2024-029407

U heeft op 18 juli 2024 een omgevingsvergunning aangevraagd. U wilt 36 appartementen bouwen nabij de Waterlinie te Sleeuwijk. De aanvullende gegevens zijn ontvangen en beoordeeld. In deze brief leest u wat er nog aangepast moet worden.

verzoek om aanvullende gegevens

**Bijlage 1. Locatie missende deur**  
(2024-029407)

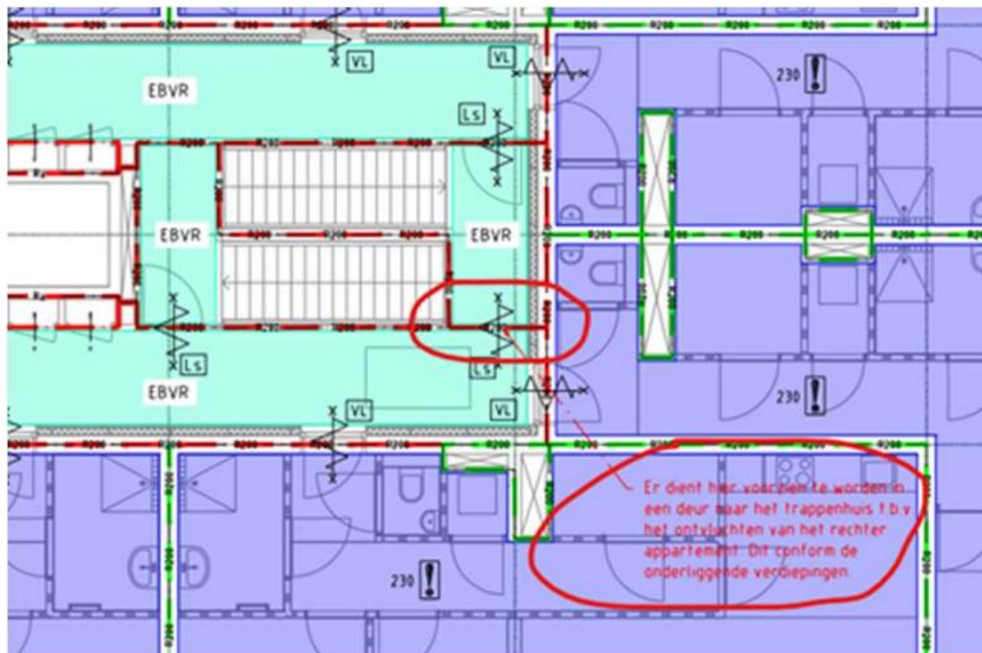
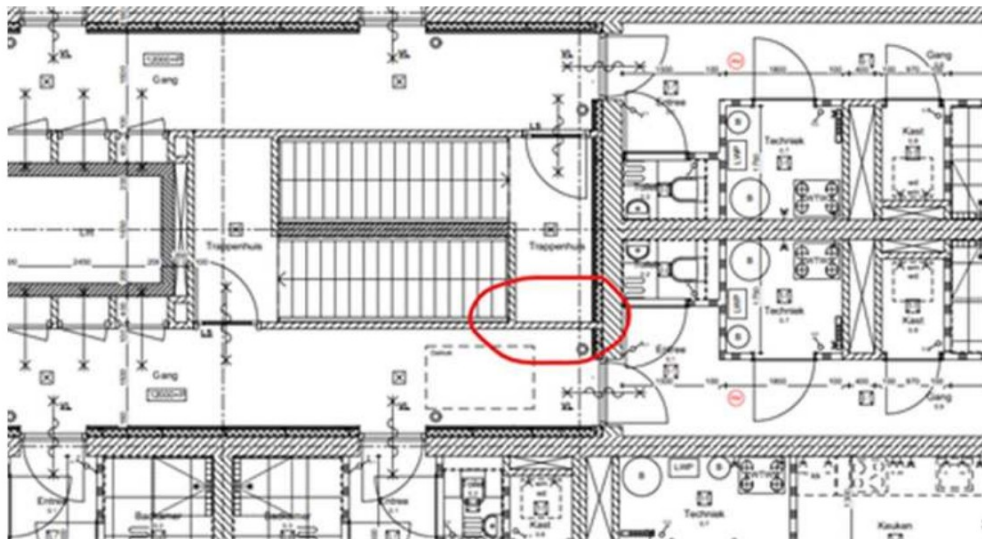
Uit de herbeoordeling van de brandveiligheidsrapportage volgt een opmerking over een missende deur naar het trappenhuis op de vierde verdieping. Deze dient aangepast te worden op de bouwkundige tekening. De locatie van de (missende) deur is aangegeven op de tekening in de bijlage
